三相モータ ブラケット・外扇カバー変更のお知らせ

スーパーラインプレミアムシリーズ SF-PR 形

発行 日付	2014年6月	件 名	三相モータ ブラケット・外扇カバーの変更のお知らせ	三菱電機株式会社名古屋製作所 〒461-8670 名古屋市東区矢田南5-1-14 TEL (052) 721-2111大代表
----------	---------	--------	------------------------------	--

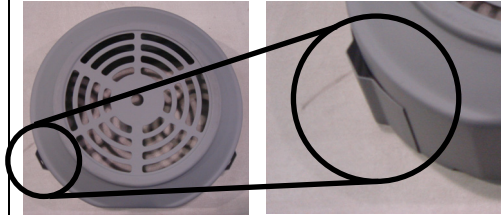
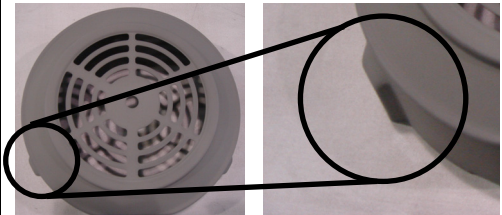
上記対象機種の部品を下記の通り変更致します。
変更点はブラケット材料・外観、外扇カバー外観となり、寸法は変更なく、従来品との互換性はございます。

部品名	変更前	変更後
負荷側ブラケット	アルミ鋳物	アルミダイカスト
反負荷側ブラケット	アルミ鋳物	アルミダイカスト

部品名	変更前	変更後
負荷側ブラケット	アルミ鋳物	アルミダイカスト
反負荷側ブラケット	アルミ鋳物	アルミダイカスト
外扇カバー	溶接継ぎ 	成形品
